Mängel Dämmung / Dichtheit BV Norheim, Am Oberbrunnen 54

N.Vollmary 22.11.09

Reklamationen aufgrund des Blower Door Test

IR-Bild: 3
 DG Giebel Straßenfront
 Mittelfette rechts

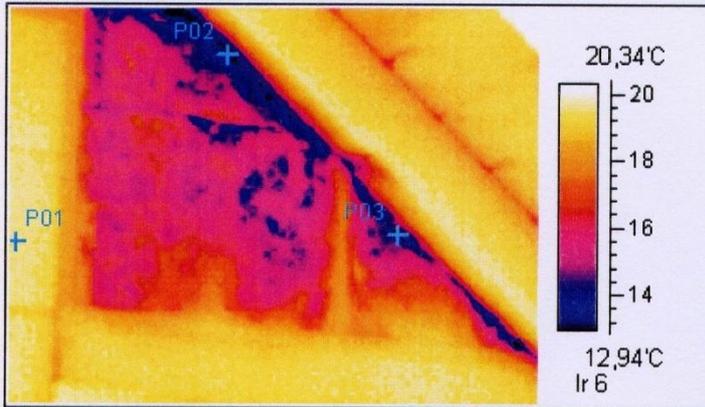
Dämmung bzw. Dichtheit der Giebelwände Straßenseite und Rückseite im Bereich Übergang Dachdämmung/Giebelwand/PE-Folie vom Dach kommend.

IR-Bild: 6
 DG Giebel Rückfront
 Schräge zu Wand rechts

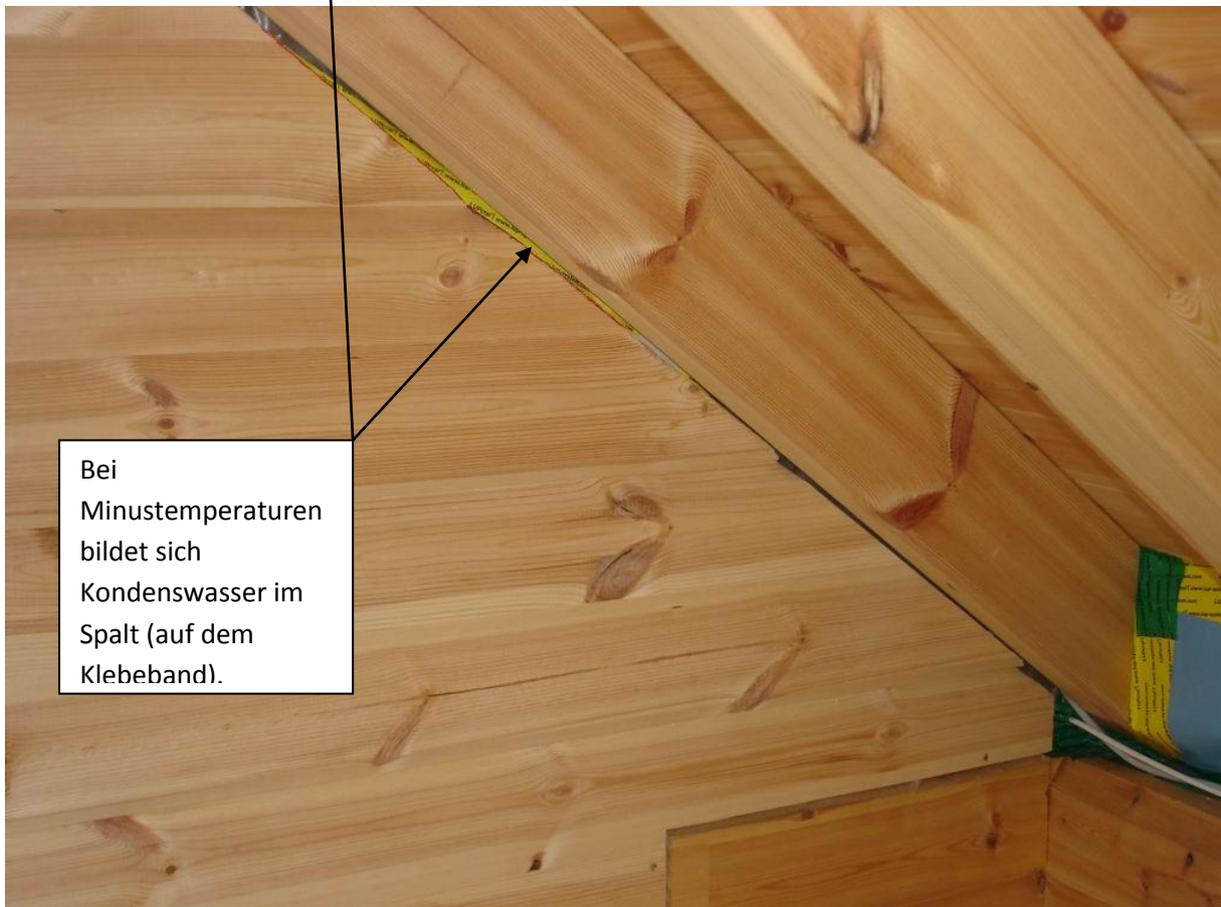
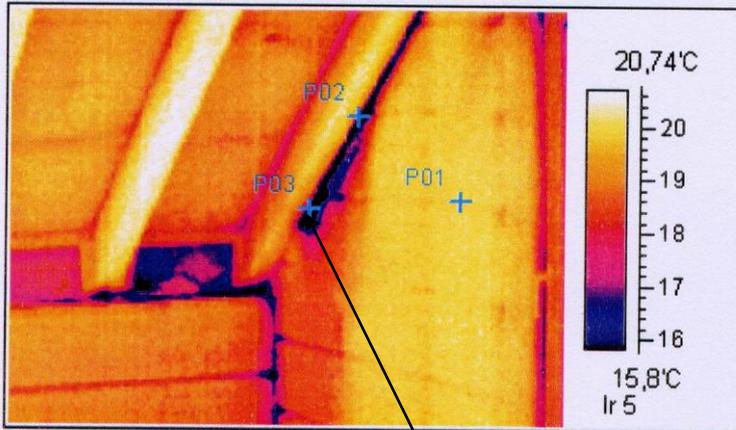
Bei Minustemperaturen bildet sich Kondenswasser im Spalt (auf dem Klebeband).

IR-Bild: 7
 DG Giebel Rückfront
 Schräge zu Wand links

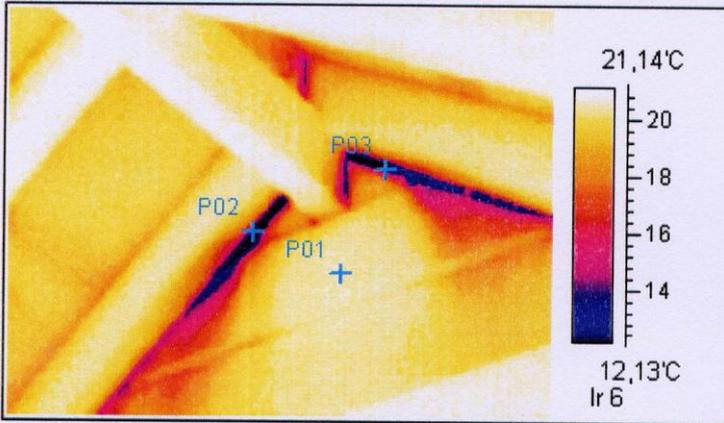
Am Spalt ist kalte Luft zu spüren. Im Spalt bildet sich bei Minustemperaturen Kondenswasser.

Diese Kreuzecke zeigt in ca. 100 cm vom Boden zwei auffällige Stellen, siehe eigene Messung mit IR-Thermometer bzw. Test mittels Kerzenflamme (Luftzug).

IR-Bild: 10
 EG Schlafzimmer
 Schräge Außenecke rechts

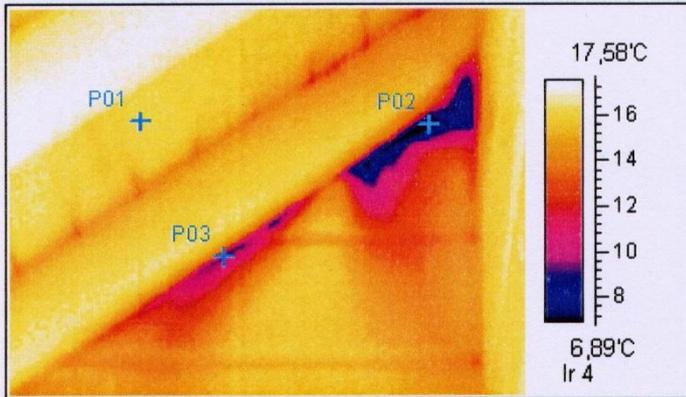
Dämmung bzw. Dichtheit im Bereich Schlafzimmer, Übergang zwischen Dach und Blockbalkenwand linke u. rechte Seite.

Dieser Bereich wurde durch Honka Subunternehmer Zimmerei Plag montiert.

IR-Bild: 12
EG Wohnen Giebel
Steckdose/Schalter

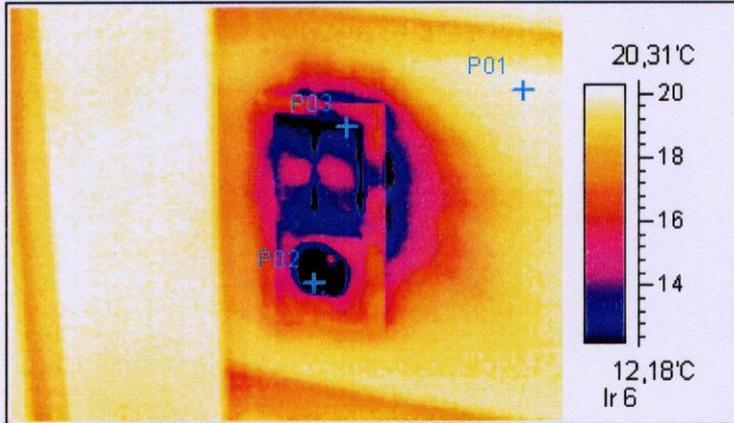
**Reklamation Punkt C3: Dämmung/Dichtheit im Bereich Wohnzimmer:
Steckdose/Lichtschalter und Deckenbalken bei Terrassentür.**

Die Blockbalkenwand wurde durch Honka Subunternehmer Zimmerei Plag montiert. Die Steckdose wurde von der Elektrofirma ETEC angebracht.
